瓦木小学校長寿命化改修他工事にかかる工事請負変更契約締結に関する意見決定の件

工事請負契約変更の件

(議案第●●●号) 工事請負契約変更の件〔瓦木小学校長寿命化改修他工事〕

変更概要	金額
①北棟外壁改修時の下地補修数量の変更	約17,800千円
②北棟塔屋機械室のアスベスト除去	約 7,200千円
③南棟エキスパンション部改修	約 1,700千円
※その他変更（内部躯体補修数量の変更、機械設備工事）	約 4,500千円
合計	約31,200千円

変更概要①

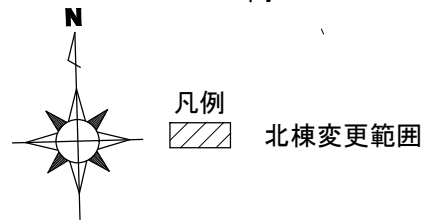
①外壁改修時の下地補修数量の変更		変更前	変更後
北棟	壁ひび割れ補修 1mm未満	191.2m	74m
	壁ひび割れ補修 1mm以上	50m	77.1m
	下地モルタル浮き補修	4,583本	17,272本
	欠損部補修	408.9 L	1474.6 L

変更概要②

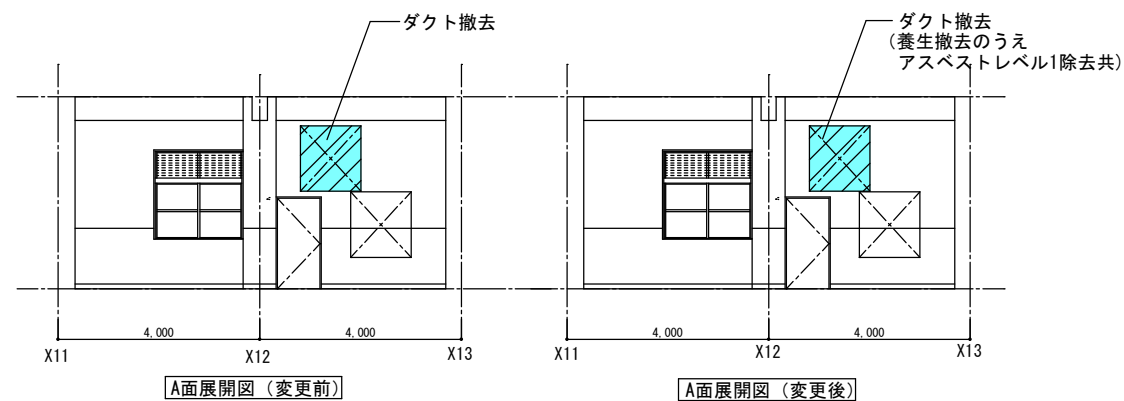
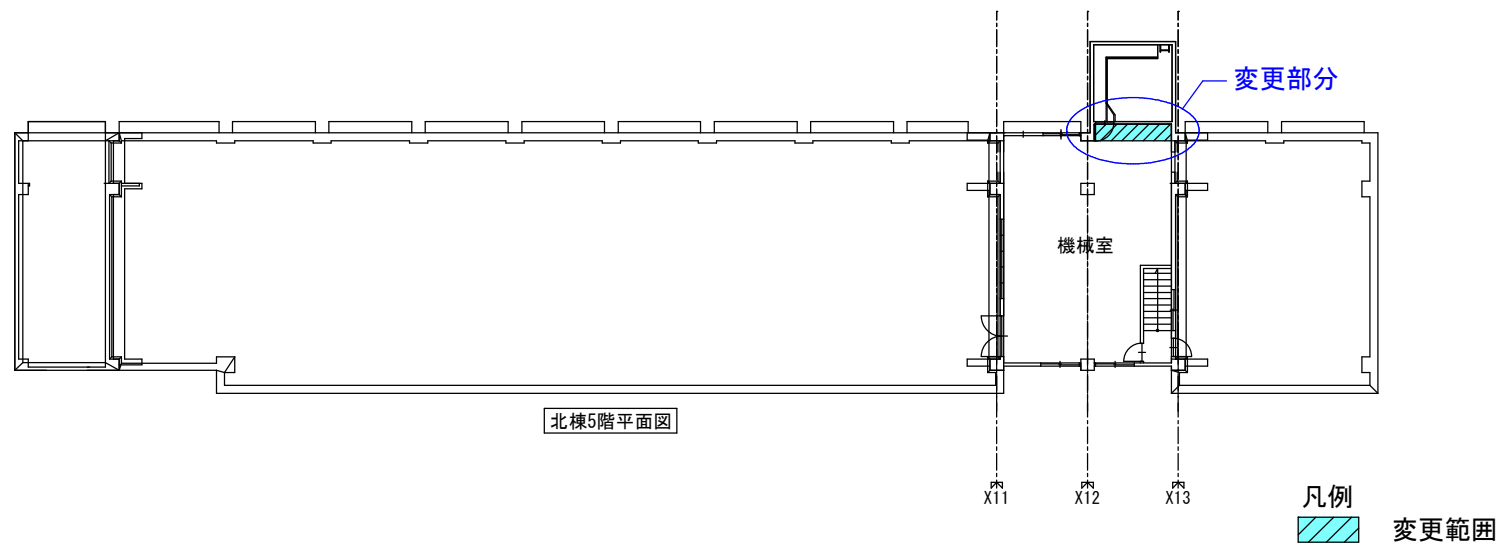
②北棟塔屋機械室のアスベスト除去	
変更前	ダクト撤去
変更後	ダクト撤去 (アスベストレベル1除去共)

変更概要③-1

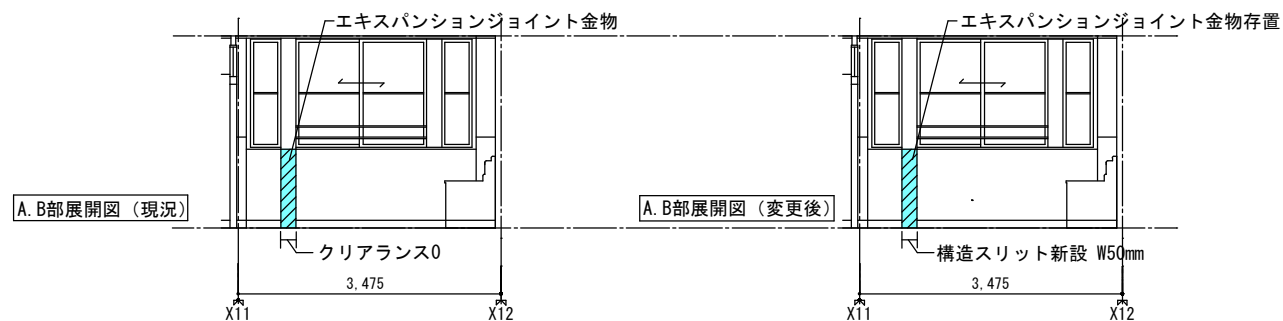
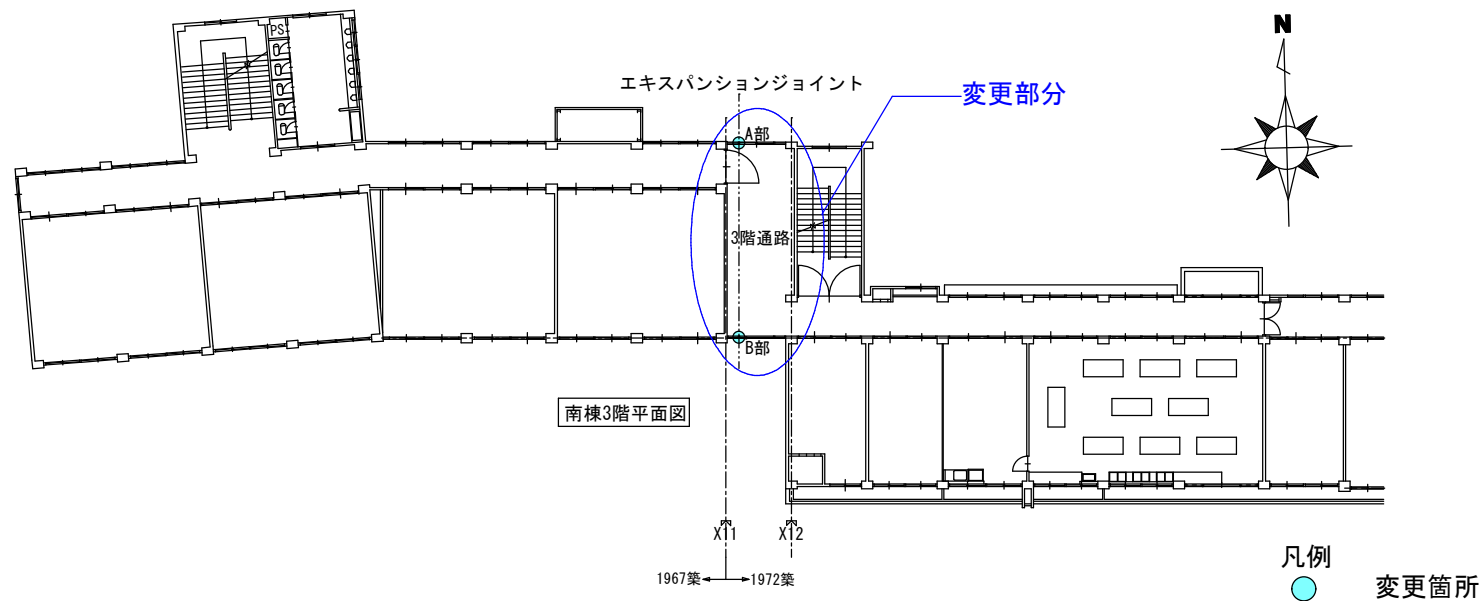
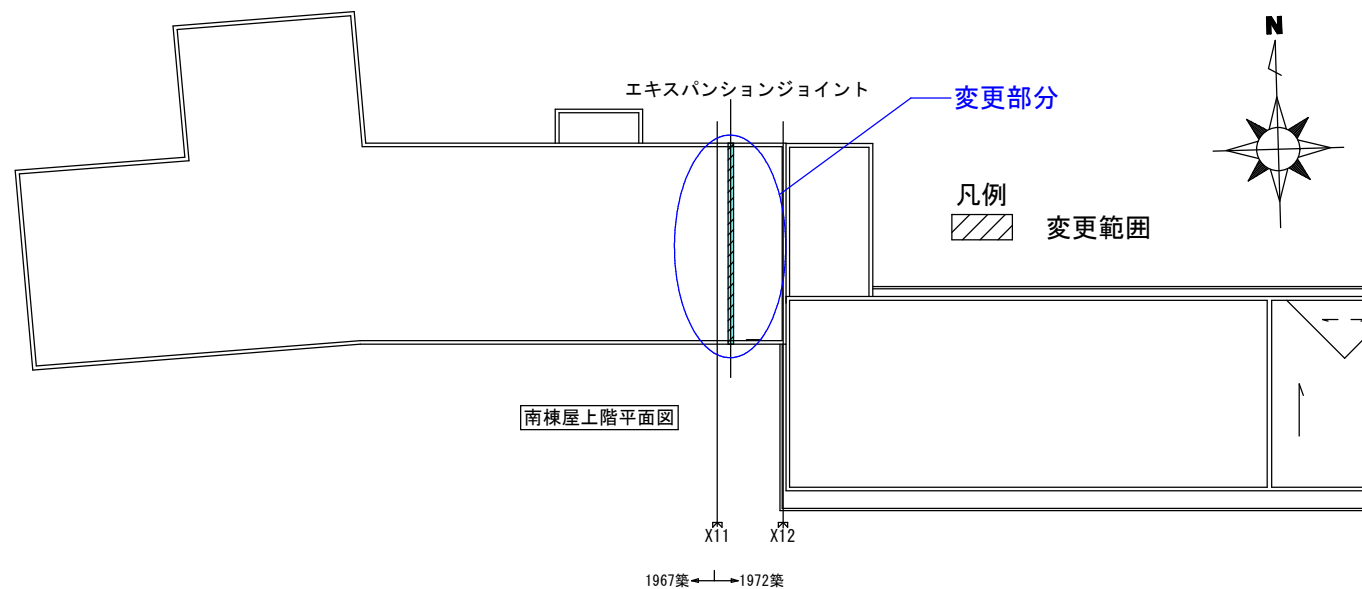
③南棟エキスパンション部改修	
変更前	エキスパンションジョイント金物存置
変更後	構造スリット新設W50mm、エキスパンションジョイント金物存置

変更概要③-2

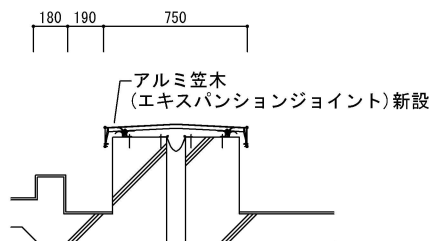
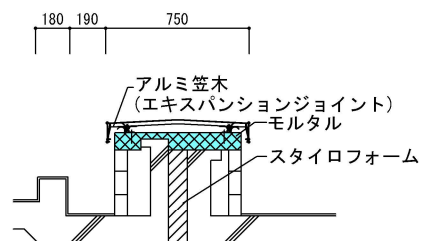
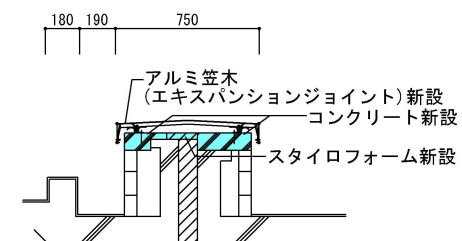
変更前

現況

既存アルミ笠木撤去後の状況

変更後

コンクリート新設後の状況
